Technische Änderung zu: Stiftschlüsselsatz SK WSD-S 1,5-10,0

- PCN-PW63xxxx-20260415-00-A DE
- 15.04.2026

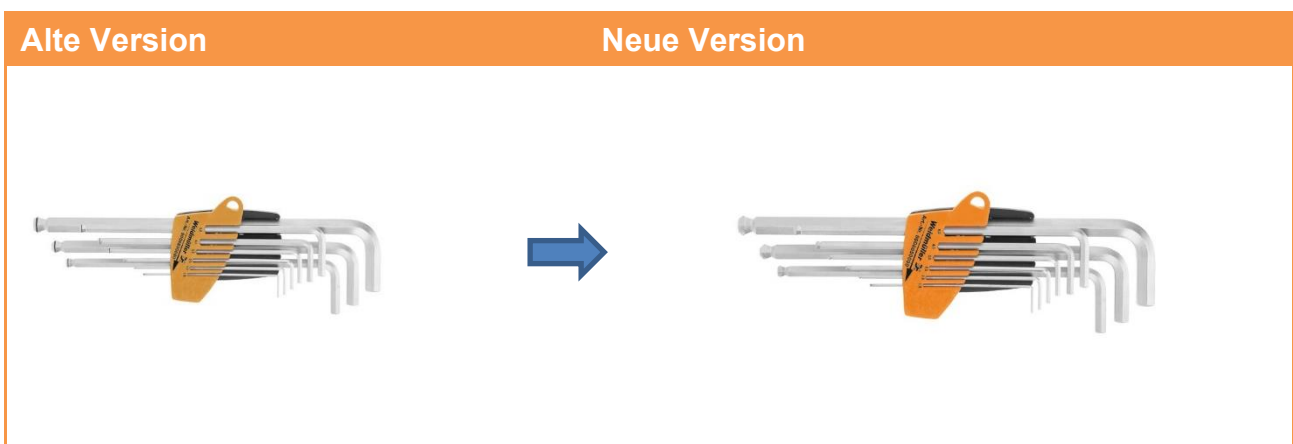
Der Stiftschlüsselsatz SK WSD-S 1,5-10,0 ist derzeit inkl. dem MagicRing®. Der MagicRing® ist eine Haltefunktion, wodurch Schrauben mittels eines Federrings ohne Magnet festgehalten wird.

Aktuell sind die Stiftschlüssel verchromt.

Der MagicRing® wird entfallen. Die Oberfläche wird eine eine validierte verzinkte Oberfläche sein mit noch besserem Korrosionsschutz.

Diese Funktion MagicRing® wurde kaum genutzt und war kaum bekannt. Jedoch war sie sehr kostenintensiv.

Die Änderung bei der Oberfläche erfolgt, da Chrom6 auf Oberflächen wahrscheinlich verboten werden soll und weil die neue Oberfläche einen besseren Korrosionsschutz bietet.
